ИЗМЕНЕНИЕ КОНСТРУКЦИИ ОБВОДНОГО РОЛИКА 55941

ТЕХНИЧЕСКАЯ ИНФОРМАЦИЯ № 1039

Citroen	Berlingo, Jumpy, Xsara
Fiat	Scudo
Peugeot	206, 306, Expert, Partner

Обводной ролик 55941, старая модификация (А) и новая модификация (В)

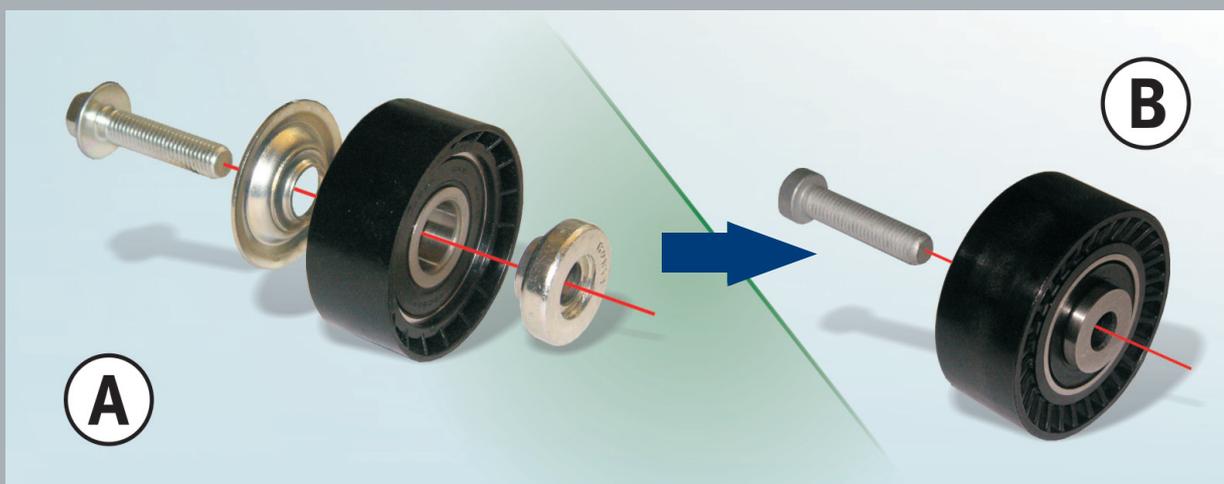
Обводные ролики модификаций А и В (см. рисунок) разрешается крепить только своим, входящим в комплект поставки болтом.

Ролик А: М10 х 45, болт с шестигранной головкой и буртиком. Ролик В: М10 х 45, болт торкс

В ходе постоянного совершенствования нашей продукции была изменена конструкция обводного ролика 55941. В новой модификации отсутствуют защитный диск и вставка (А), которые раньше прилагались отдельно. Эти компоненты в новой модификации (В) уже встроены и являются сейчас составной частью обводного ролика. На переходном этапе возможно наличие смешанных складских запасов обоих типов.

Обе модификации соответствуют техническим требованиям и могут применяться без каких-либо ограничений.
